SERVICE INFO – INA 0085

Olika styrrullar hos bensen- och dieselmotorer hos remspännarenhet 534 0243 10

Tillverkare:	Mercedes-Benz
Modeller:	A 160 CDI (168.007) do FIN J568589 A 170 CDI (168.008) do FIN J568589
Motorkod:	OM 668.940, OM 668.941
Best. nr.:	534 0243 10
OE-nr.:	A166 200 09 70

Bild 2: Styrrulle 532 0404 30 till fordon med bensenmotor (vänster) och styrrulle 532 0406 30 till fordon med dieselmotor (höger)

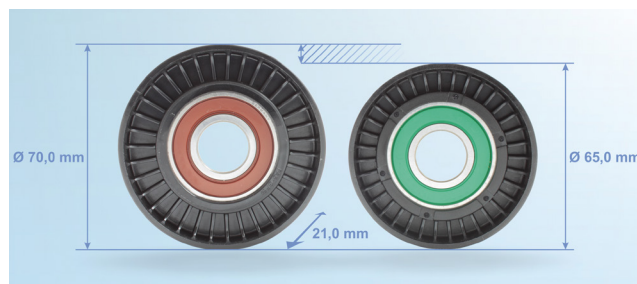
För användning hos de angivna dieselmotorerna skall vänster styrrulle 532 0404 30 bytas ut mot styrrulle 532 0406 30 (bild 2).

Styrrulle 532 0406 30 för dieselmotorer har mindre diameter än styrrulle 532 0404 30 (bild 2).

Styrrullar till dieselmotorer ingår inte i leveransen och måste beställas separat.

Före montering skall man ovillkorligen se till att rätt styrrullar monteras på sträckarenheten!
